SERVICE INFORMATION NO. SI40-012

1.2 Subject

Engine.

Technische Mitteilung Nr. / Datum:	TM TAE 125-0003, Revision 3 / 11.08.03
Service Bulletin No. / Date	TM TAE 125-0003, Revision 3 / August 11 th , 2003
Betrifft:	Einbaulage Öldrucksensor
Subject:	location Oil pressure sensor
Betroffenes Luftfahrtgerät:	TAE 125-01
Type affected:	TAE 125-01
Betroffene Geräte-Nr.:	alle
Models affected:	all
Einstufung:	Kategorie 2 – Zuverlässigkeit
Compliance:	Category 2 – reliability
Dringlichkeit:	Maßnahmen sind innerhalb der folgenden 50 Flugstunden oder mit der nächsten Inspektion auszuführen; maßgebend ist das ersteintreffende Ereignis.
Accomplishment:	<i>Correction have to be performed within the next 50 flight hours or with the next inspection, whichever occurs first.</i>
Grund:	Umgebung des Öldrucksensors wird zu heiß.
Reason:	<i>Surrounding of the oil pressure sensor is becoming too hot.</i>
Maßnahmen:	Austausch des Öldrucksensors Einbau: Kabelbaumstecker vom Öldrucksensor vorsichtig abziehen. Neuen Öldrucksensor 02-7250-03812R1 anstelle des Öldrucksensors 02-7250-03800R1 (Bild 1) einschrauben. Anzugsmoment: 15Nm Abschließend Motorprüflauf nach Betriebshandbuch OM-02-01.

Bild / Figure 1

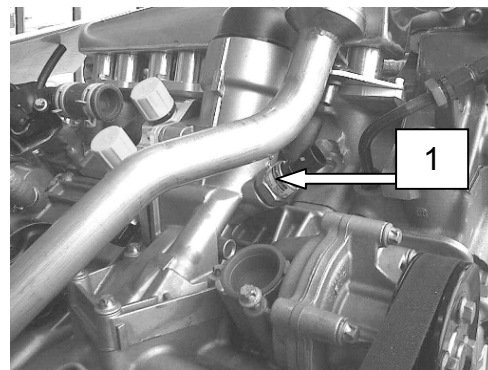
Correction:	<i>Exchange of the oil pressure sensor For installation, remove the electrical plug from the oil pressure sensor carefully. Install the new oil pressure sensor 02-7250-03812R1 in place of the original oil pressure sensor 02-7250-03800R1 (fig.1). Torque fittings to 15 Nm. Afterwards engine test run according to operation manual OM-02-01.</i>
